Poniżej zamieszczono pytania zgłoszone przez oferentów w ramach przetargu Dostawa wraz z montażem i uruchomieniem układu wysokosprawnej produkcji energii elektrycznej oraz ciepłej w skojarzeniu – dostawa kompletnej jednostki kogeneracyjnej o mocy 4,5MW oraz odpowiedzi.

## Załącznik nr 2

ZAK. A

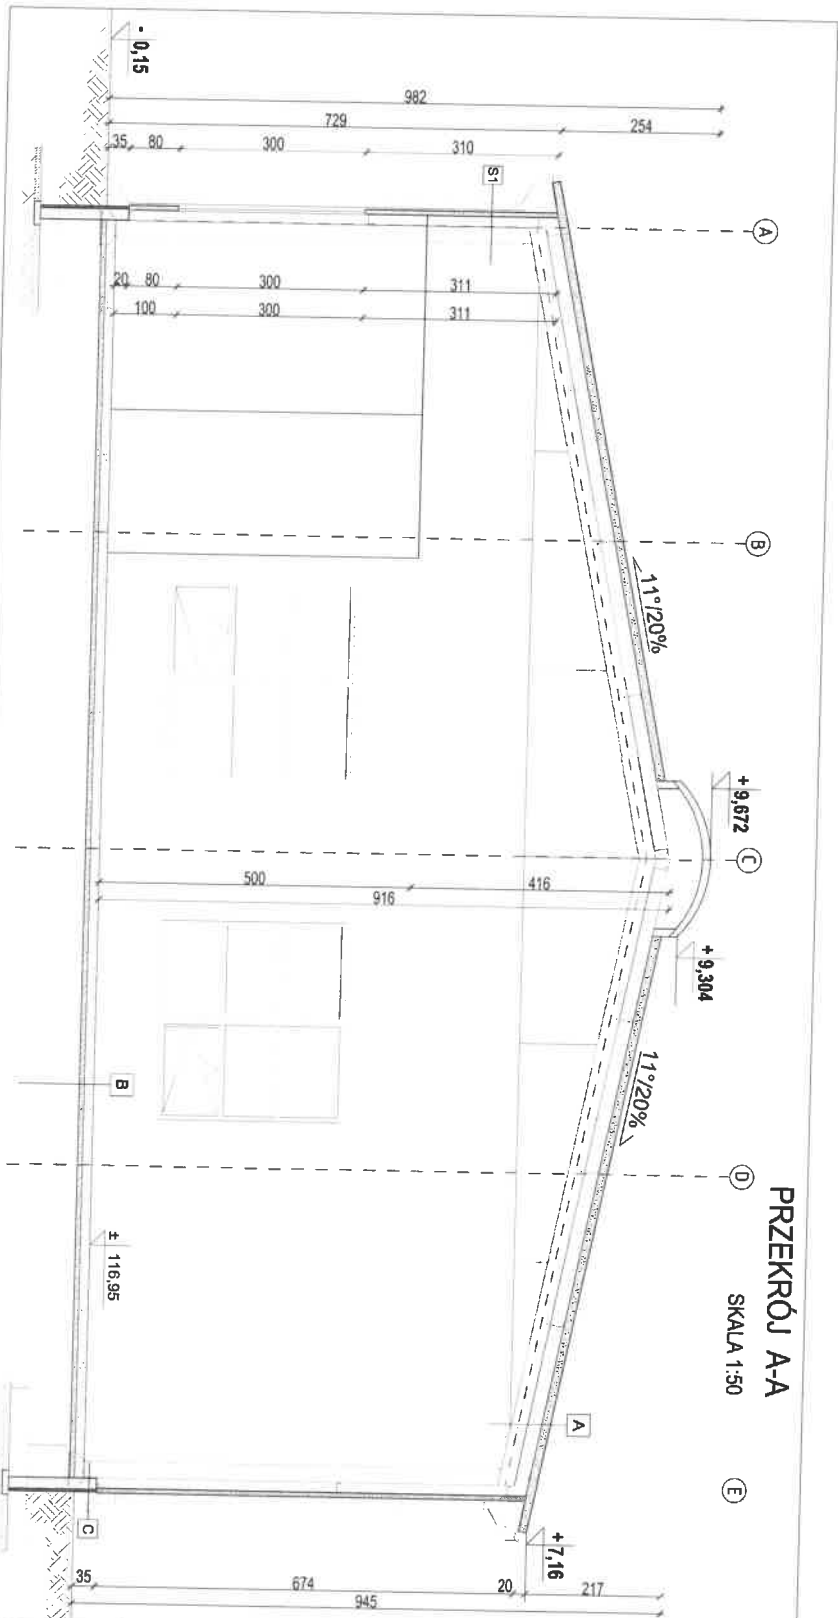
3. Czy Zamawiający udostępni schemat elektryczny średniego napięcia zakładu ze wskazaniem punktu interfejsu elektrycznego?

Odp.: Schemat załączono do niniejszego uzupełnienia (załącznik A)
